国立研究開発法人日本原子力研究開発機構原子力科学研究所の原子炉施設〔STACY  
(定常臨界実験装置)施設〕の変更に係る設計及び工事の計画の認可申請書  
〔STACYの更新(第3回申請)〕の変更について(届出)

給排水系主配管に係る設計仕様のうち、鳥瞰図及びサポート構造図に関する記載の一部を別紙のとおり変更する。

給排水系主配管の鳥瞰図及びサポート構造図の一部に表記の誤りがあったため、適切な内容に修正する。なお、これらの変更は施設の設計を変更するものではない。

図-2. IV. 11(4) 給排水系主配管の鳥瞰図 (その 4) の新旧対照表

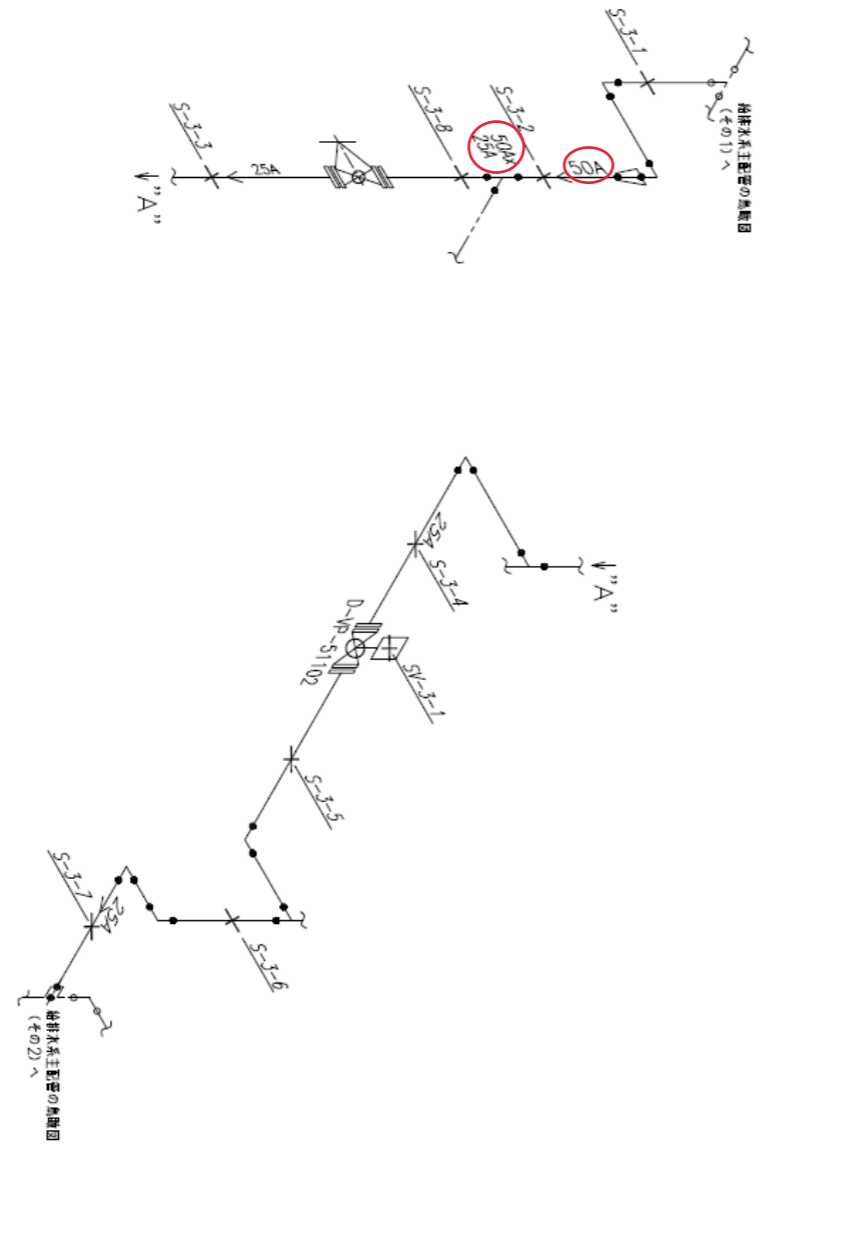
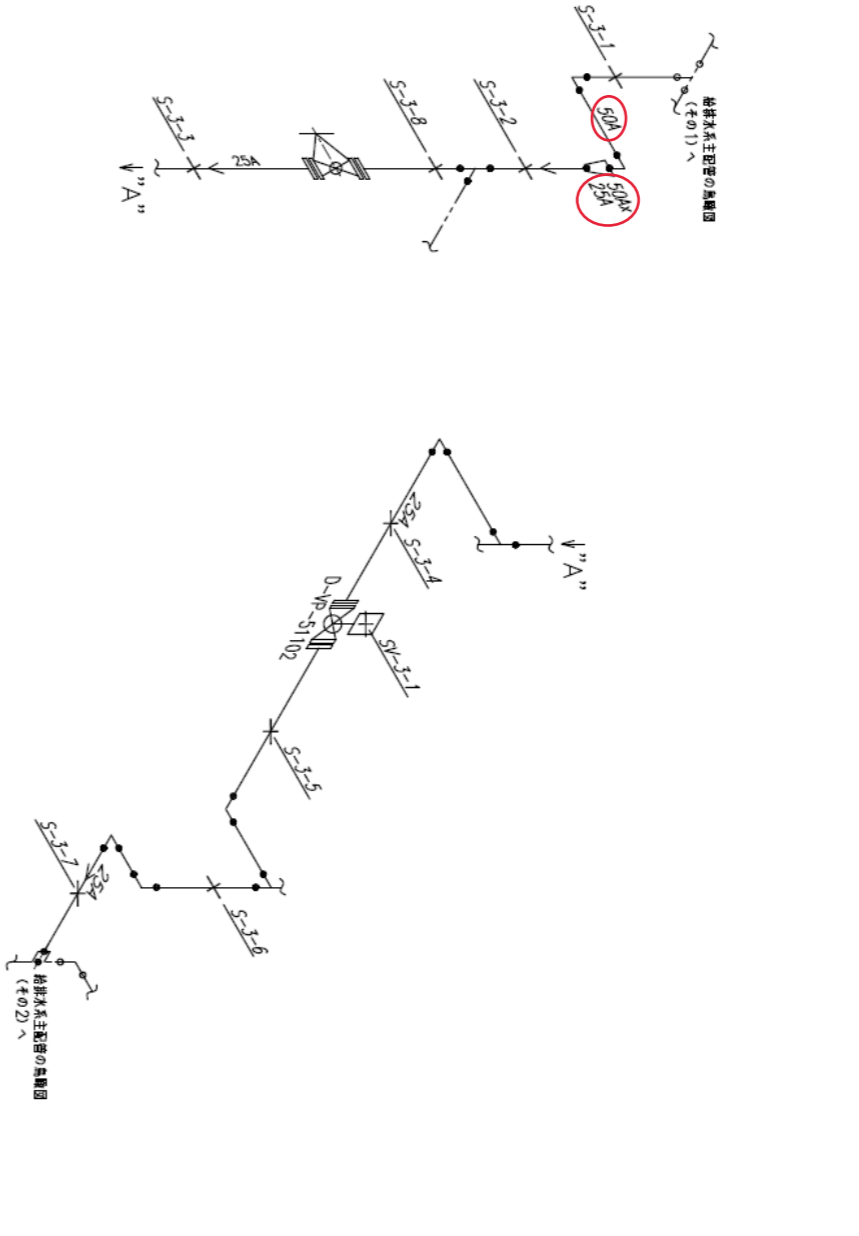
変更前	変更後	備考
<div style="text-align: center;">  </div> <div style="border: 1px solid black; padding: 5px; margin-top: 10px; text-align: center;"> <p>STACYの更新(第3回申請) 図-2.IV.11(4) 給排水系主配管の鳥瞰図 (その4)</p> </div>	<div style="text-align: center;">  </div> <div style="border: 1px solid black; padding: 5px; margin-top: 10px; text-align: center;"> <p>STACYの更新(第3回申請) 図-2.IV.11(4) 給排水系主配管の鳥瞰図 (その4)</p> </div>	<p>配管寸法 (50A) 及び レギュレーサ寸法 (50A ×25A) の表記の位置 の適正化</p>

図-2. IV. 12(36) 給排水系主配管の配管サポート構造図 (その36) の新旧対照表

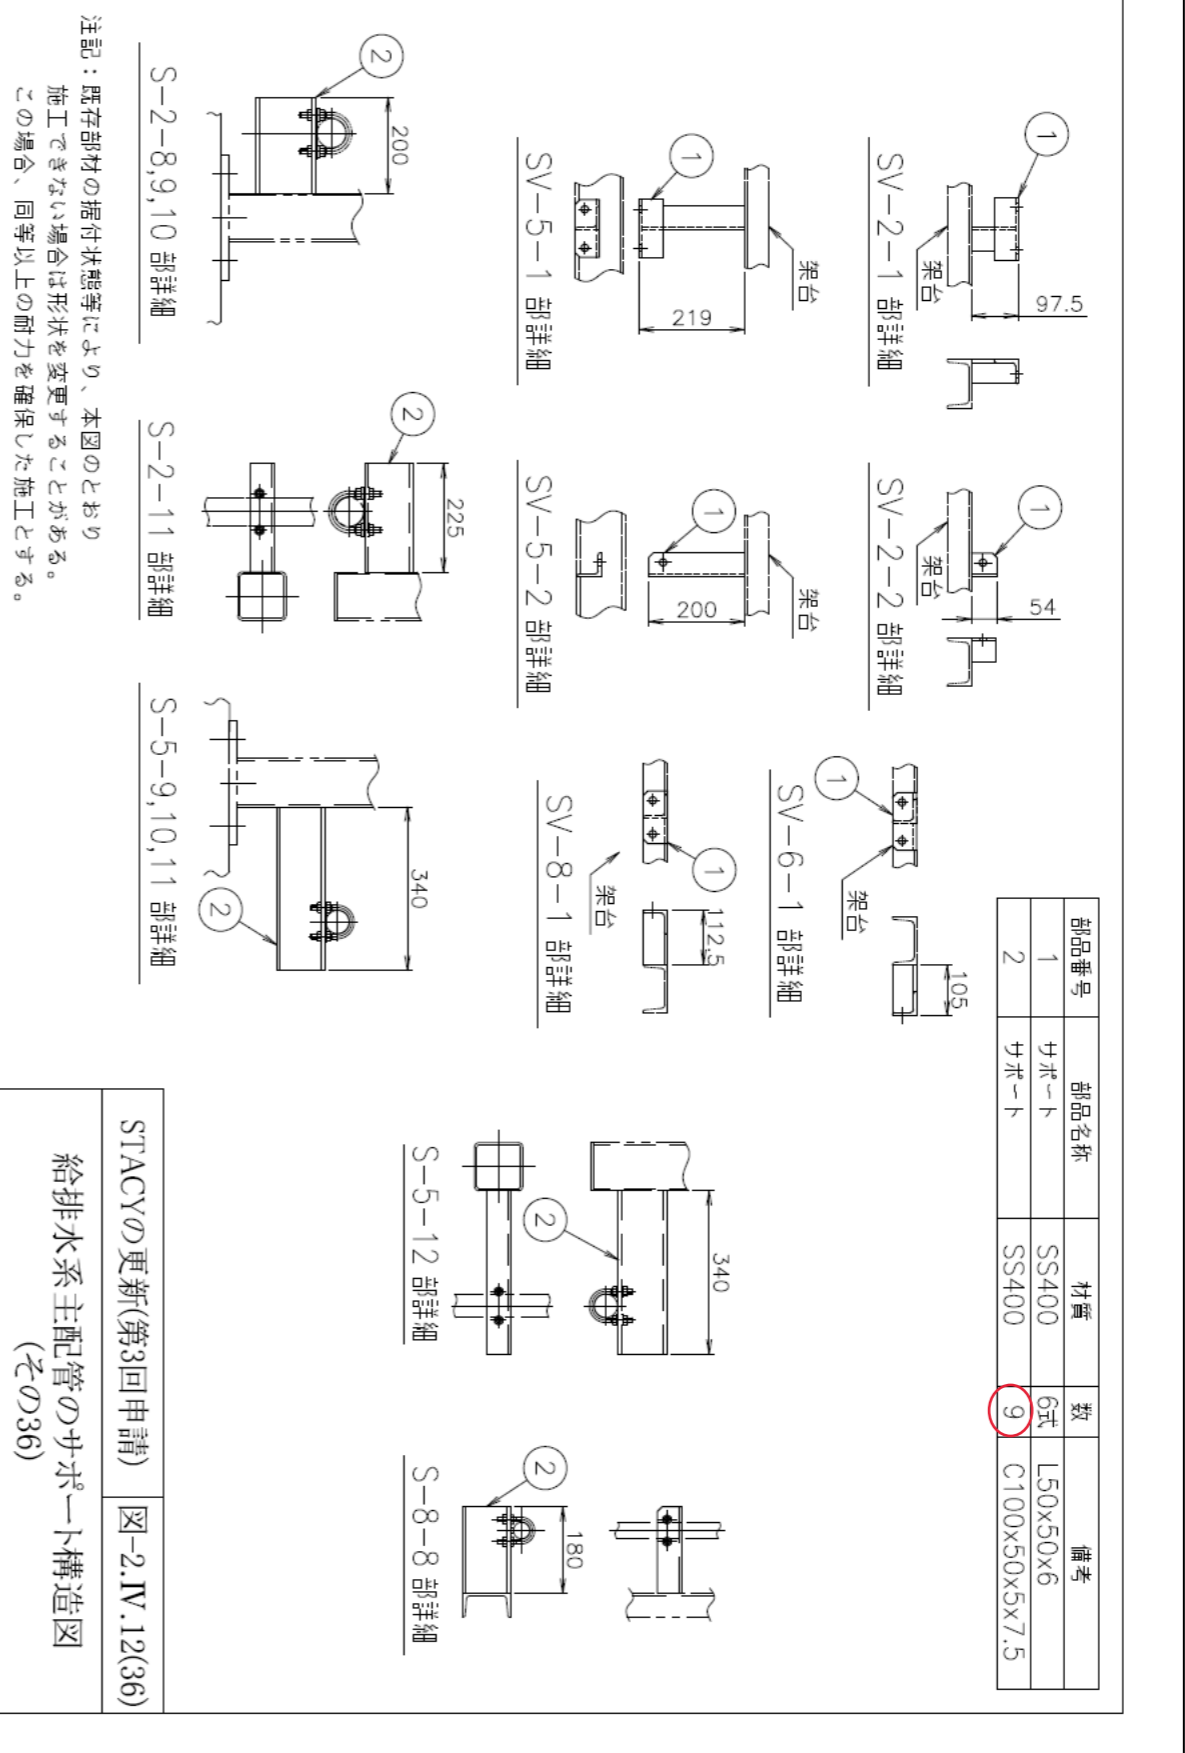
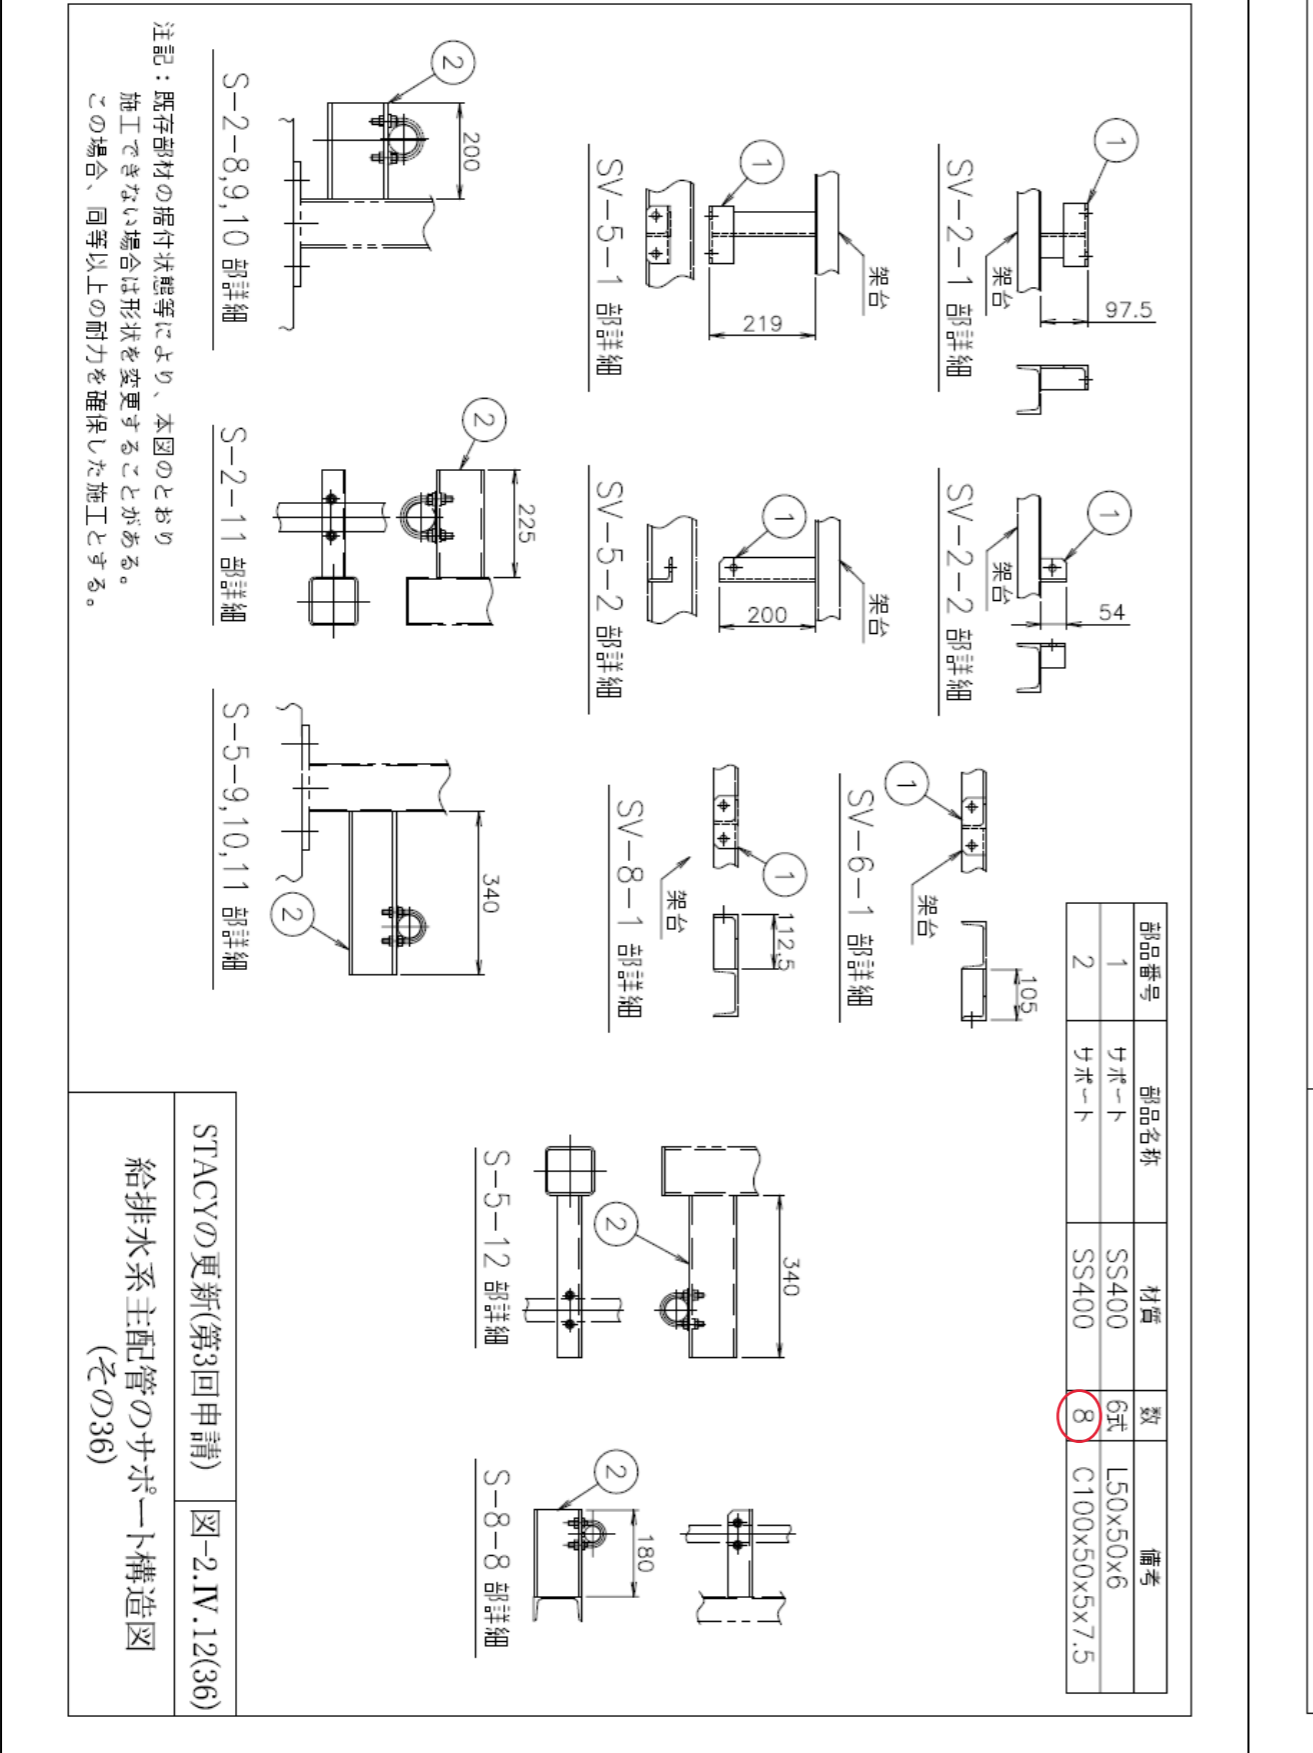
備考	変更後	変更前																														
<p>記載の適正化 (部品表のサポートの数を図中のサポートの数(計9個)に整合させる)</p>	<p>注記：既存部材の据付状態等により、本図のとおり施工できない場合は形状を変更することがある。この場合、同等以上の耐力を確保した施工とする。</p>  <table border="1" data-bbox="2315 1134 2418 1879"> <thead> <tr> <th>部品番号</th> <th>部品名称</th> <th>材質</th> <th>数</th> <th>備考</th> </tr> </thead> <tbody> <tr> <td>1</td> <td>サポート</td> <td>SS400</td> <td>6式</td> <td>L50x50x6</td> </tr> <tr> <td>2</td> <td>サポート</td> <td>SS400</td> <td>9</td> <td>C100x50x5x7.5</td> </tr> </tbody> </table> <p>STACYの更新(第3回申請) 図-2. IV. 12(36) 給排水系主配管のサポート構造図 (その36)</p>	部品番号	部品名称	材質	数	備考	1	サポート	SS400	6式	L50x50x6	2	サポート	SS400	9	C100x50x5x7.5	 <table border="1" data-bbox="1157 1134 1261 1879"> <thead> <tr> <th>部品番号</th> <th>部品名称</th> <th>材質</th> <th>数</th> <th>備考</th> </tr> </thead> <tbody> <tr> <td>1</td> <td>サポート</td> <td>SS400</td> <td>6式</td> <td>L50x50x6</td> </tr> <tr> <td>2</td> <td>サポート</td> <td>SS400</td> <td>8</td> <td>C100x50x5x7.5</td> </tr> </tbody> </table> <p>STACYの更新(第3回申請) 図-2. IV. 12(36) 給排水系主配管のサポート構造図 (その36)</p>	部品番号	部品名称	材質	数	備考	1	サポート	SS400	6式	L50x50x6	2	サポート	SS400	8	C100x50x5x7.5
